监理工程师通知单

工程名称：洛阳丰墨新能源有限公司 60MWp 光伏电站项目 编号：ZHJL-FZ-005

事由：关于围网施工有关质量问题：

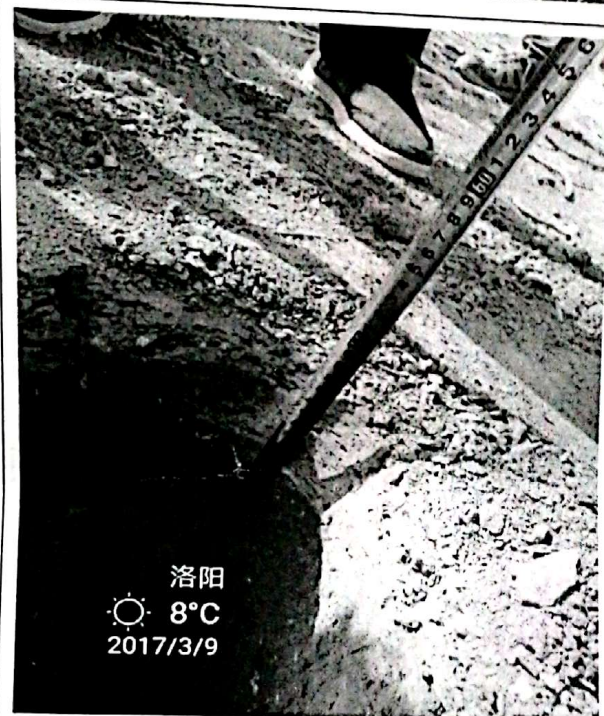
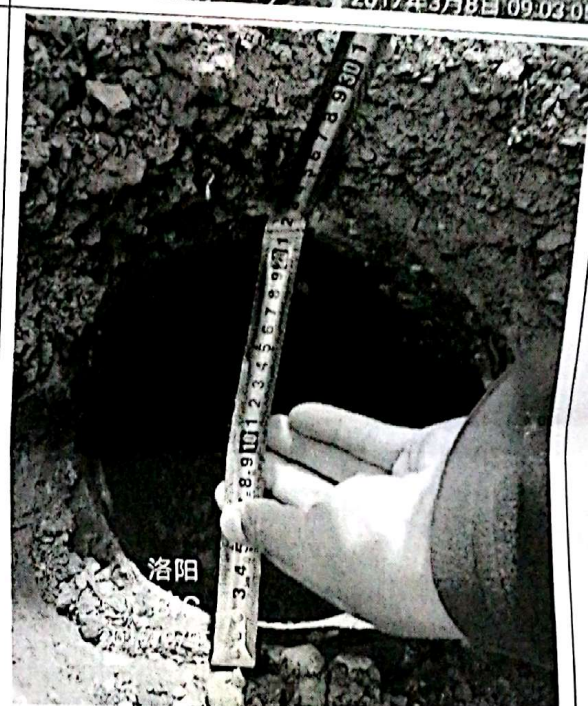
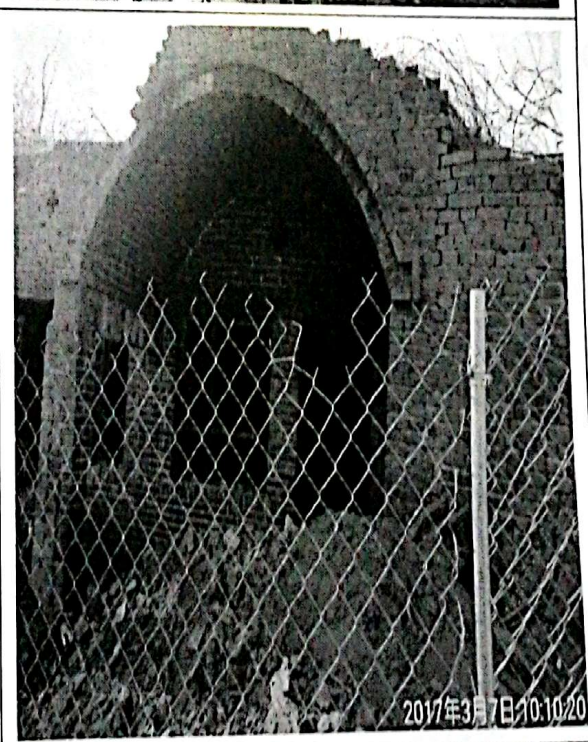
- 1、基础孔深有不足500mm、孔径不足300mm现象，砼为现场搅拌，无配合比，无法保证砼强度c25，并要求砼捣实；
- 2、钢管埋深不足 450，两根钢管间距不足 3m 导致两张铁丝网未搭接在钢管处，不能保证围网强度；
- 3、铁丝网上边与钢管顶端未在同一水平处；
- 4、铁丝网部分在钢管内侧，部分在钢管外侧，建议统一放在钢管外侧增加强度；
- 5、抱箍卡不要离钢管顶端太远，三个抱箍卡要均匀放置；
